改善箇所説明図①

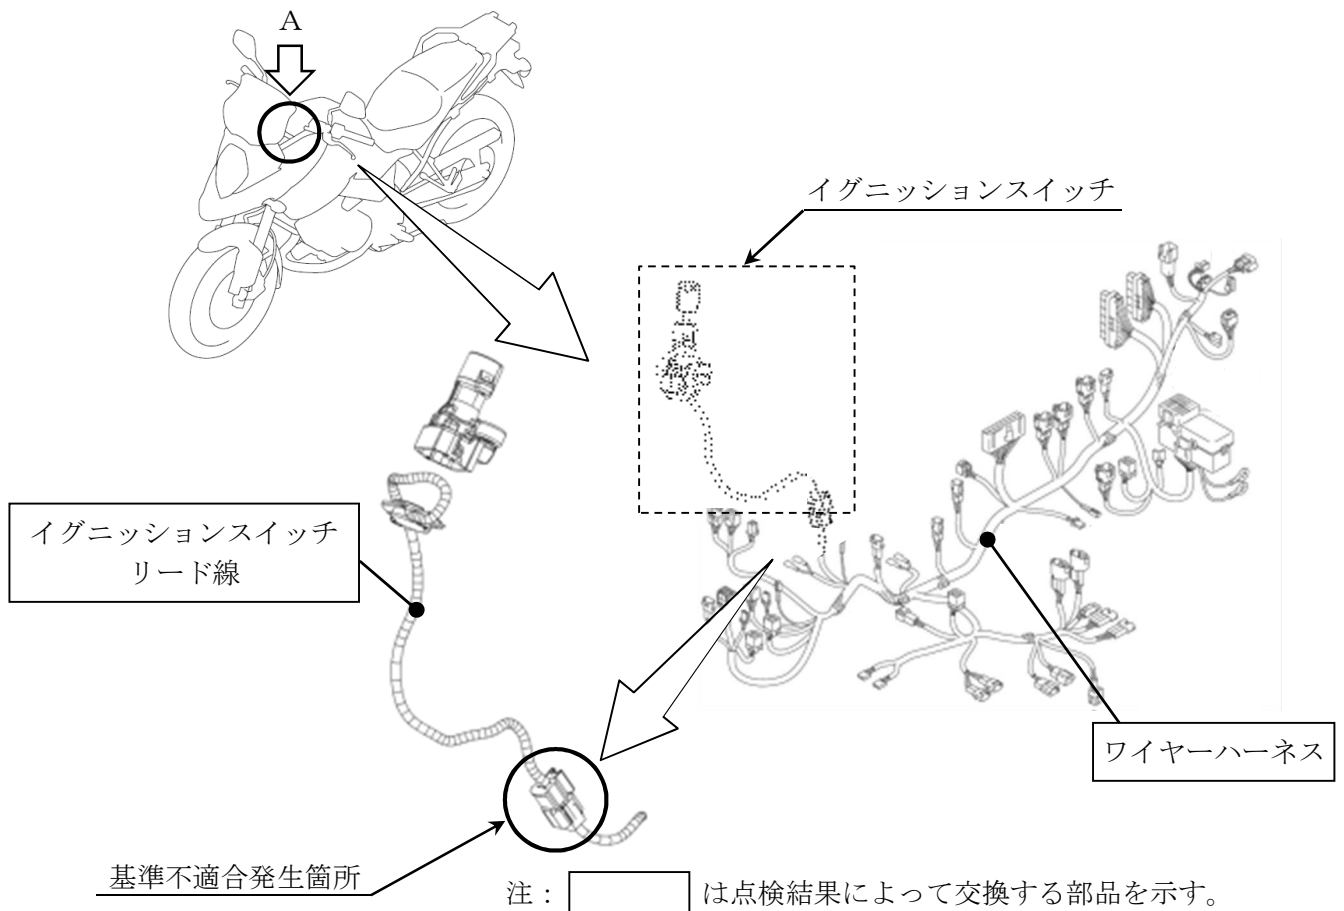
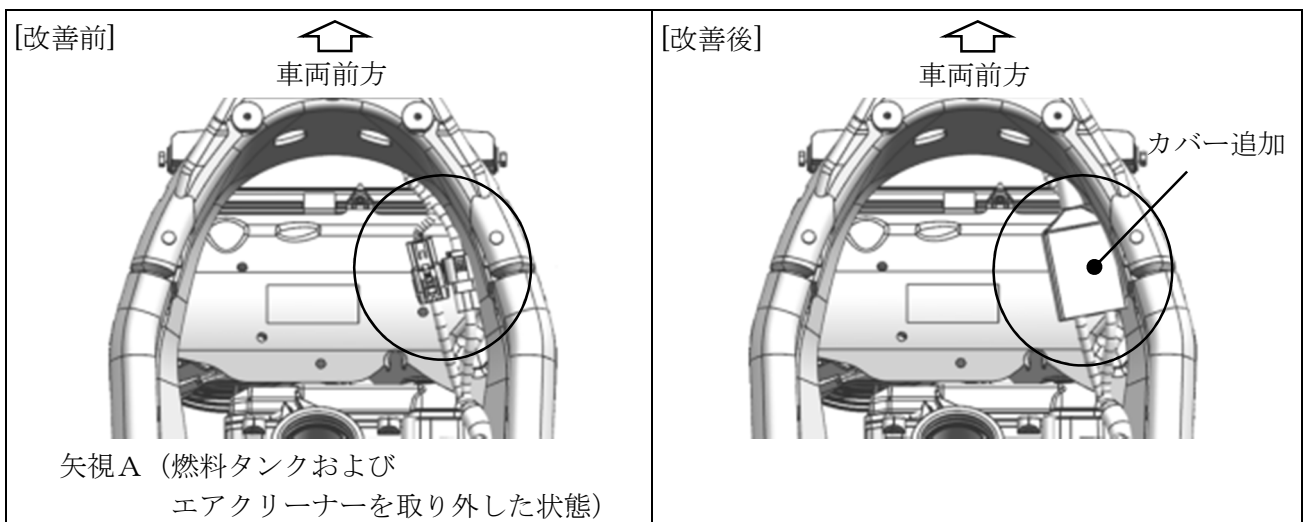
始動装置において、イグニッションスイッチリード線とワイヤーハーネスを接続するカプラの構造が不適切なため、使用過程において、当該カプラ内部の端子が、被水により腐食することがある。そのため、そのまま使用を続けると、腐食が進行して導通不良となり、最悪の場合、走行中にエンジンが停止するおそれがある。

全車両、カプラに防水カバーを追加するとともに、カプラ端子部を点検し、腐食を確認した場合は、イグニッションスイッチリード線とワイヤーハーネス一式を交換する。

識別：右側シートレールに緑色のシールを貼付する。
